Asociatia Drum Sigur

Data: 26.10.2023

Subiect: Siguranta circulatiei
Amenajarea eronata a benzilor de viraj la stanga

Figura 19. Amenajarea benzilor de viraj la stanga

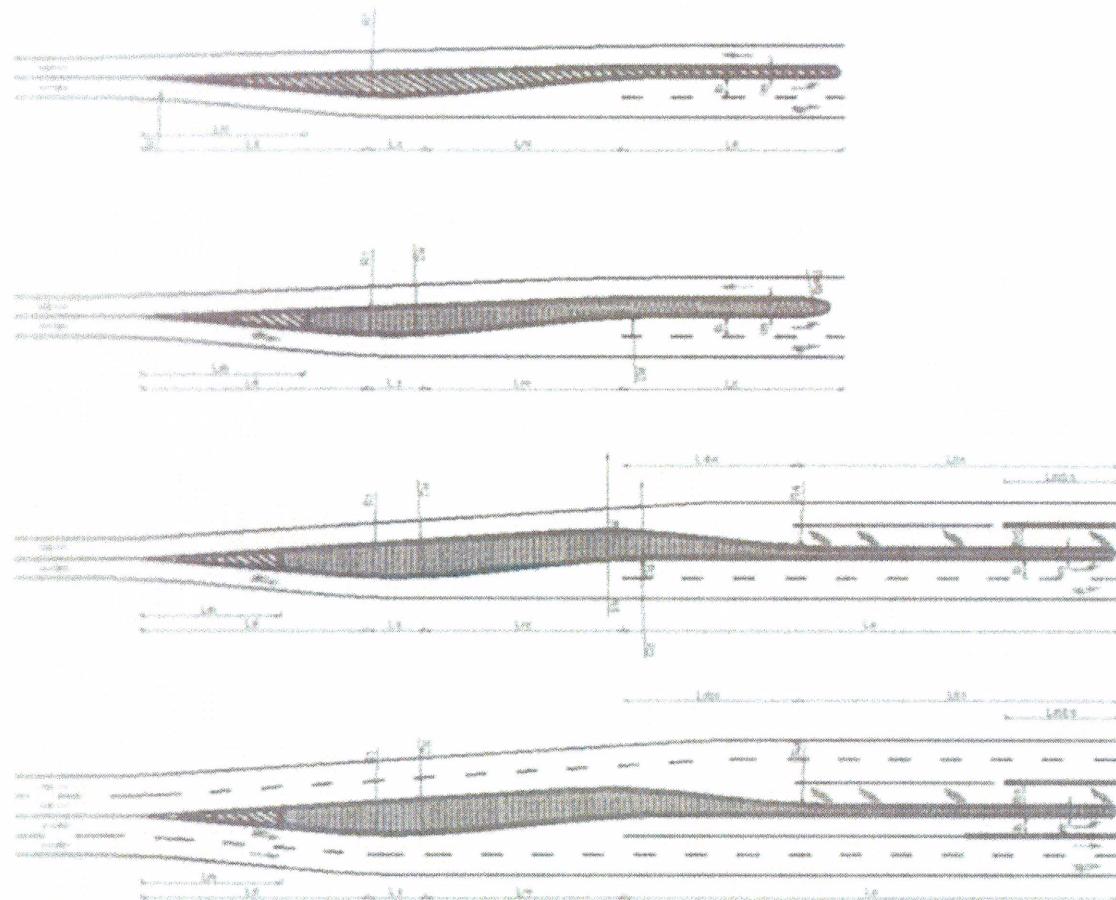
Conform AND 600/2010 - Normativ pentru amenajarea intersectiilor la nivel pe drumuri publice, la cap. 5.2.7, figura 19, sunt indicate o serie de posibile amenajari ale virajelor de stanga, iar in toate situatiile banda pentru virajul de stanga se desprinde din ultima banda de circulatie de pe sensul respectiv si nu se formeaza prin transformarea ultimei benzi (banda de viteza) in banda pentru virajul de stanga.

In situatia existenta, se poate observa ca cei care circula pe banda 1 in cale curenta, ajung sa circule pe banda 2 inainte de intrarea in intersecție, iar cei de pe banda 2 in cale curenta ajung pe banda pentru virajul de stanga, cu toate ca majoritatea se deplaseaza pe directia inainte, fiind astfel nevoiti sa schimbe banda de circulatie pentru a putea circula pe directia dorita.

Astfel, asa cum se poate observa in imaginea de mai jos, inainte de intersecție, banda unu ajunge sa fie foarte putin utilizata pentru directia inainte, ramanand astfel sa fie utilizata doar de cei care vireaza la dreapta.

Deoarece banda una dinainte de intersectie este utilizata foarte putin, iar cei din banda 2 in cale curenta trebuie sa schimbe banda inainte de intersectie, fluanta traficului scade destul de mult, ceea ce conduce automat la un nivel de serviciu scazut (ambuteiaje).

Un alt aspect important tine de siguranta circulatiei, deoarece schimbarea benzilor de circulatie implica un risc de producere a accidentelor rutiere, iar amenajarea intersectiei in situatia existenta creste semnificativ numarul punctelor si situatiilor de conflict intre vehiculele care circula in aceiasi directie.

- retrasarea marcapozitiei, astfel incat benzile 1 si 2 din cale curenta sa ramana benzile 1 si 2 si pe zona dinainte de intersectie, iar banda de viraj la stanga sa se desprinda din banda 2 din cale curenta, asa cum este prezentat in Fig. 19 din AND 600.
- inlocuirea indicatorului de selectare a circulatiei pe directii de mers in apropierea intersectiei, cu cel potrivit.
